DECKBLATT 3

Entwurfs- und Genehmigungsplanung im Projekt „Revitalisierung von Teilflächen des Siebendorfer Moores

Überarbeiteter GEPP

Überarbeitung des GEPP

Abbildung 1 Prinzipskizze Uferberme

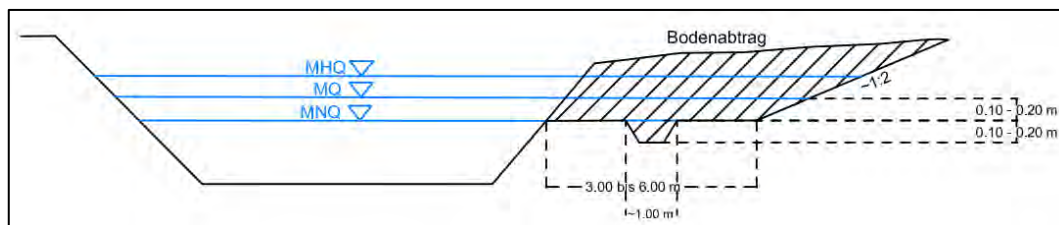
Um die Kompromisslösung zwischen UNB und WBV umzusetzen, wird nachfolgend eine Prinziplösung vorgestellt. Es werden Uferbermen mit Niedrigwasserrinnen vorgesehen, um einen natürlichen Rückzugsraum für die heimische Tier- und Pflanzenwelt zu bilden. Hier soll eine standortgerechte und eigendynamische Entwicklung von Röhrichten stattfinden. Die Entwässerungsfähigkeit wird durch die Erweiterung des Fließquerschnitts nicht beeinträchtigt.

Die Uferberme entspricht einer einseitigen Sohlverbreiterung, welche 0,1 bis 0,2 m unterhalb des Mittelwasserstandes anzulegen ist, um eine Ansiedlung von Röhrichten ermöglichen zu können. Die Niedrigwasserrinne wird 0,1 bis 0,2 m unterhalb des Mittelniedrigwasserstandes vorgesehen. Die Breite der Uferberme beträgt zwischen 3 und 6 m, die der Niedrigwasserrinne ca. 1 m.

Bei der Herstellung sollte auf Varianz der Böschungen und Bermenbreiten geachtet werden, um einen möglichst naturnahen Wasserbau zu gewährleisten. Dies gilt auch für den Verlauf der Niedrigwasserrinne. Die Bermen werden mit einem Gefälle zum neuen Gewässerlauf gestaltet, um trockenfallende „Fischfallen“ zu vermeiden.

Abbildung 3 Verlauf LV A bzw. Herrengaben

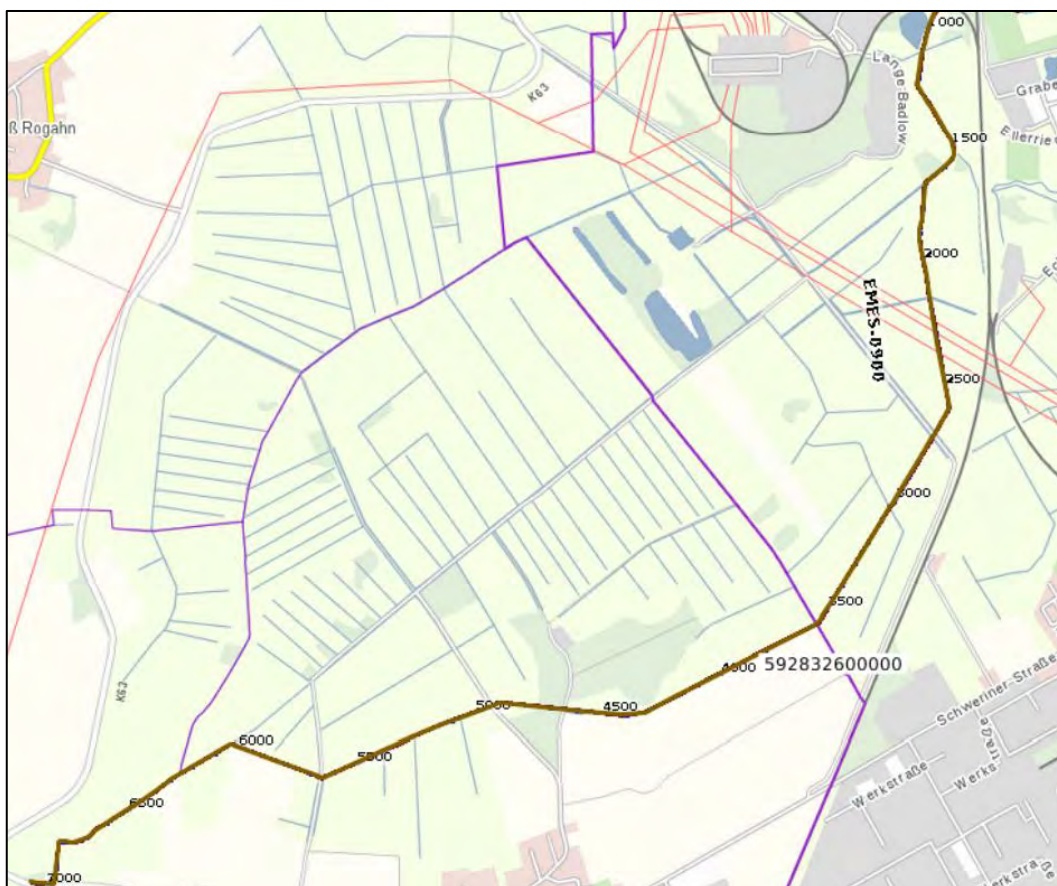
Hierbei handelt es sich u.a. um den Einbau von Störelementen (Totholz, Pfahlreihen u. Wasserbausteine) an 10 ausgewählten Stellen im Graben A sowie im Oberlauf des Herrengaben zwischen dem Zusammenfluss von Graben A und Herrengaben und dem Waldstück nordwestlich von Pampow. Die Maßnahme soll von km 1,698 bis 6,926 erfolgen und verläuft über eine Gesamtlänge von 5,228 km. Ziel ist die Vitalisierung des Gewässers (u.a. Sohle, Varianz, Substrat) innerhalb des vorhandenen Profils. Die Umsetzung soll bis 2027 erfolgen.

In Abstimmung mit dem WBV sollten mit Hinblick auf die bei Station Km 1,9 befindliche Sohlgleite Anpassungen vorgenommen werden, um die Abflussleistung des Grabens auch im Hochwasserfall gewährleisten zu können.

Laut dem Fachinformationssystem FIS-Wasser sind für den Bereich Graben A km 3,6 - 6,9 Uferrand- und/oder Gehölzstreifen vorgesehen. Im Bezug auf die vorhandenen Drainagen und der bereits erschwerten Zugänglichkeit des Bereiches sollte das geplante Maßnahmenkonzept überarbeitet werden.
